# Kommentarer

VILLA 1

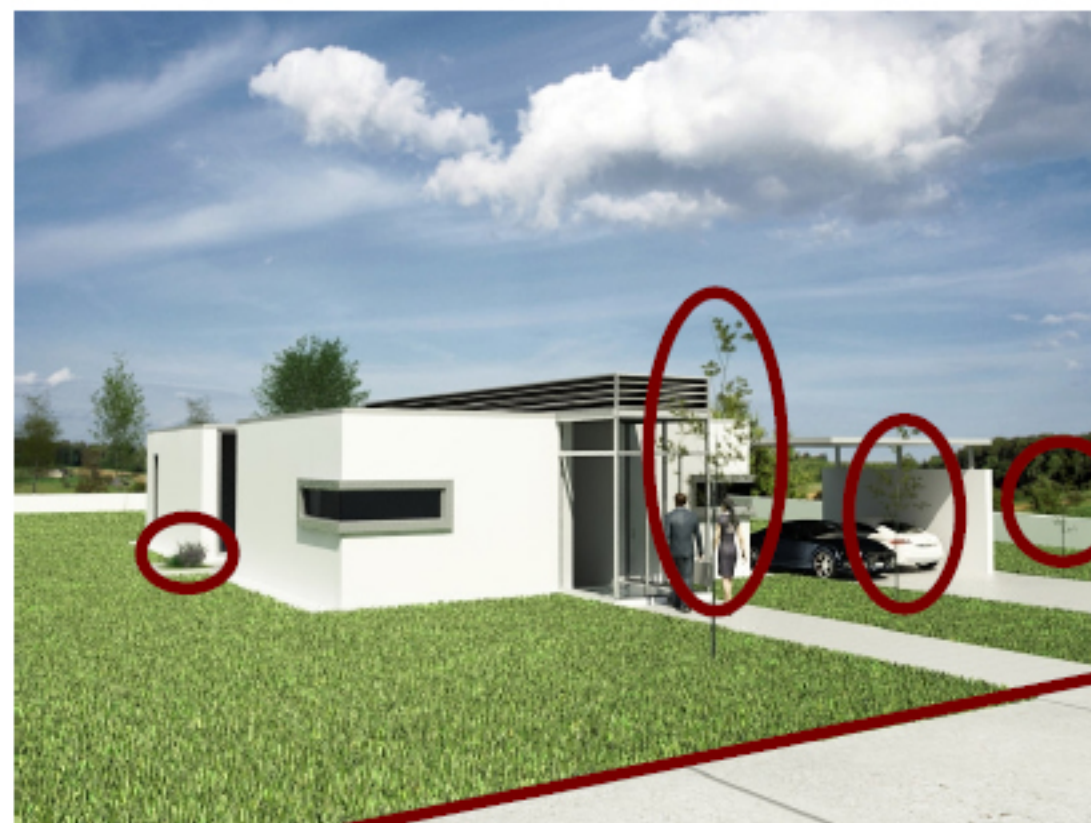
Lyset på billederne er for forskelligt – det burde være mere ens De to billeder i toppen er meget hvide, mens de to i bunden er meget mørke og skyggefyldte! (Jeg kan bedst lide lyset (og himlen) på de første billeder!)

Jeg ville gerne have at du viser de to billeder i bunden fra et perspektiv, der er længere væk, så man kan se mere af omgivelserne. I det tredje perspektiv er huset (carporten) næsten ude af billederne. Perspektivet/afstanden på det første billede er godt!!!

Udskift den lave plante med et træ – (ved den lille gårdhave). Vær venlig og give træet lidt flere blade, men sørg for at lave dem så man stadigvæk kan se bygningen igennem dem!

Lav et mellemrum imellem gaden og indkørslen. – det er i orden at lave dem i samme tekstur og farve. Men lav en linje, der deler dem op eller sænk gaden en lille smule!

Lav terrassen bredere/større – den samme brede som poolen! Lad indkørslen køre hele vejen op til den lave væg ved poolen. Lav væggen højere – omkring en meter høj, så den skiller terrassen fra indkørslen. Brolægningens tekstur på terrassen og det ydre af huset burde være mere forskellig. Terrassen er for hvis – lave den mere grå, ligesom gaden (på de andre billeder)

Der var et andet perspektiv på et tidligere billede, jeg modtog fra dig, hvor man kunne se ind i og igennem til den anden side af den lille gårdhave. Jeg vil gerne have at du skifter de sidste billeder tilbage til det perspektiv.
